Modulo per la presentazione delle osservazioni per i piani/programmi/progetti sottoposti a procedimenti di valutazione ambientale di competenza statale

ID: Codice procedura (ID_VIP/ID_MATTM):10844

Impianto per la produzione di energia elettrica da fonte eolica, costituito da 6 aerogeneratori della potenza complessiva di 37,2 MW, un sistema di accumulo da 25 MW e relative opere connesse in località "Rempillo" nel comune di Pitigliano (GR).

Immagine n. 5 Intervisibilità degli impianti eolici della provincia di Viterbo anche in quella di Grosseto, in particolare nel pitiglianese.

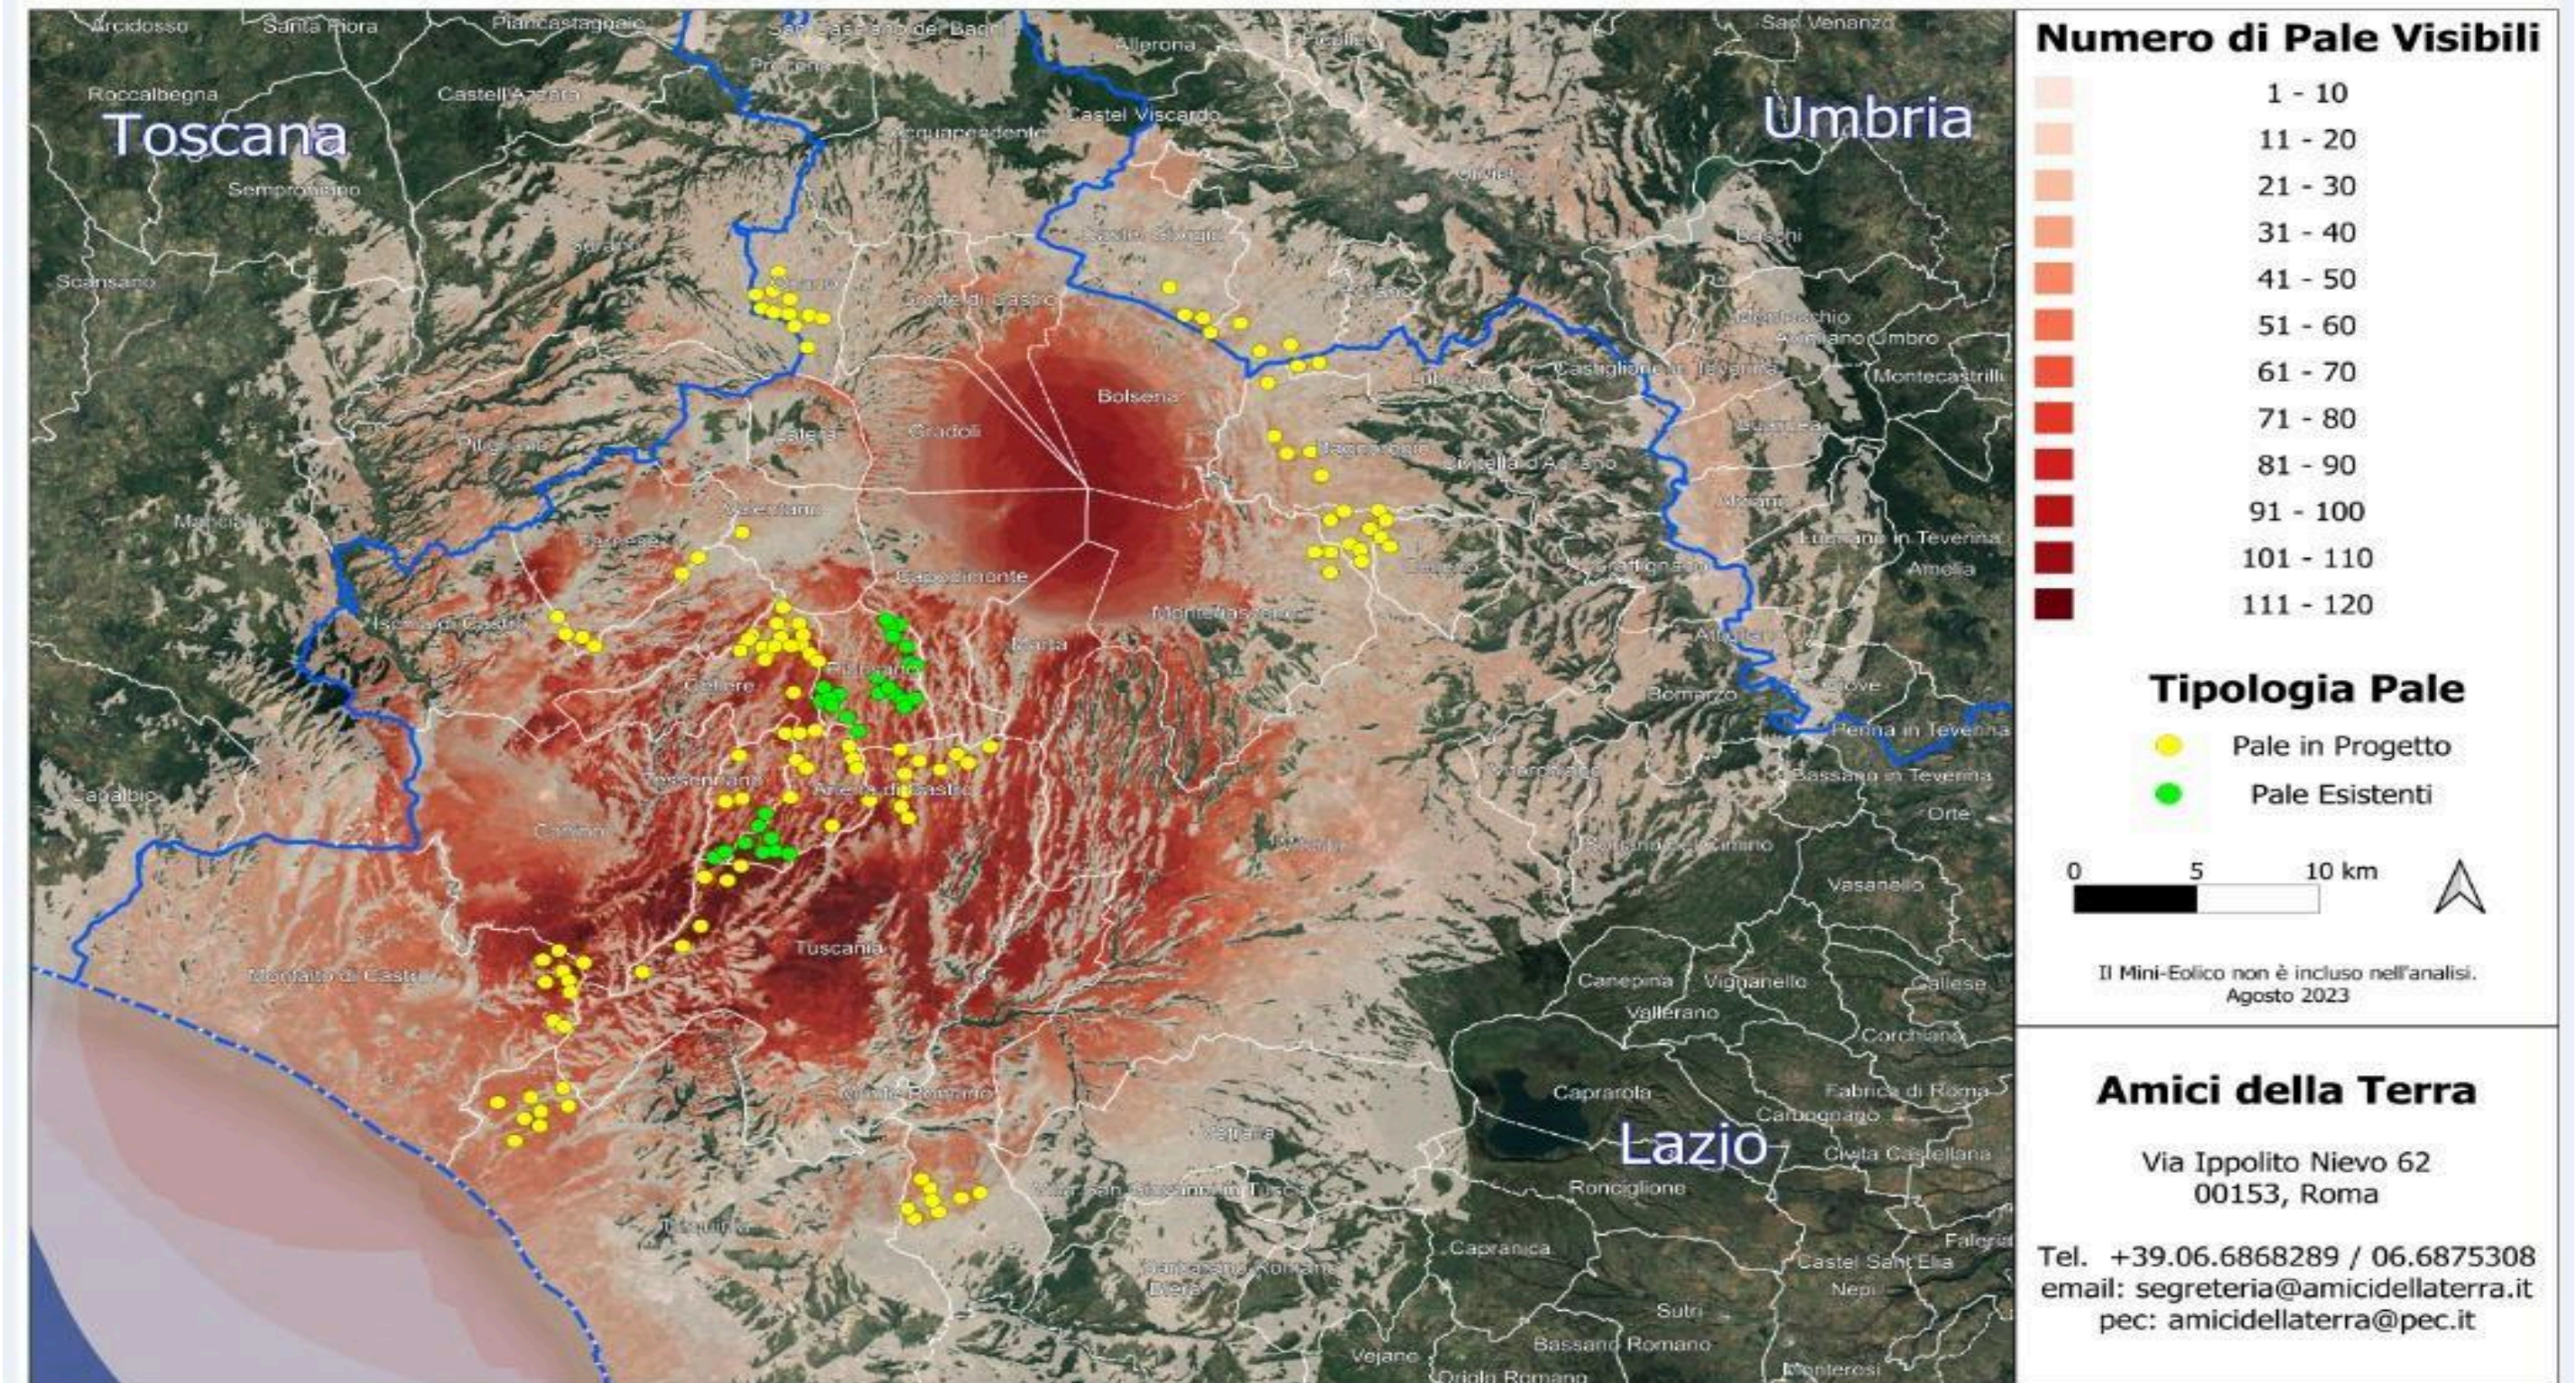
Quindi anche la Regione come Ente deputato dalla normativa nazionale a legiferare sulle aree idonee e non idonee si è espressa riguardo al fatto che abbia assolto ai doveri e alle quote stabilite dal PNIEC e in ambito regionale la provincia di Viterbo è stata quella con il più alto tasso di impianti FER tra tutte e quindi ormai satura ed il cumulo degli impianti FER installati, autorizzati e in progetto rappresenta una elevata criticità per la sostenibilità ambientale di ulteriori eventuali iniziative. L'impianto eolico “ Rempillo” pur essendo “esterno al confine provinciale e regionale ma nelle sue immediate vicinanze (a soli 100 metri i primi due aerogeneratori) oltre ad impattare sul territorio e sulle economie di tre Comuni del Lazio (Farnese, Valentano e Latera) si trova nelle fasce di rispetto dei Beni di notevole interesse pubblico come si è evidenziate nelle Osservazioni nn. 1 e 2 e crea anche degli impatti negativi anche sui beni naturalistici come verrà dettagliato nell'Osservazione n. 4. Inoltre andrebbe a sommarsi al già enorme cumulo di impianti eolici e fotovoltaici e geotermici che già creano una elevata criticità ambientale nella provincia di Viterbo e interferiscono anche con il territorio toscano come si può vedere dalle immagini nn. 4 e 5 dell'Allegato n. 1.
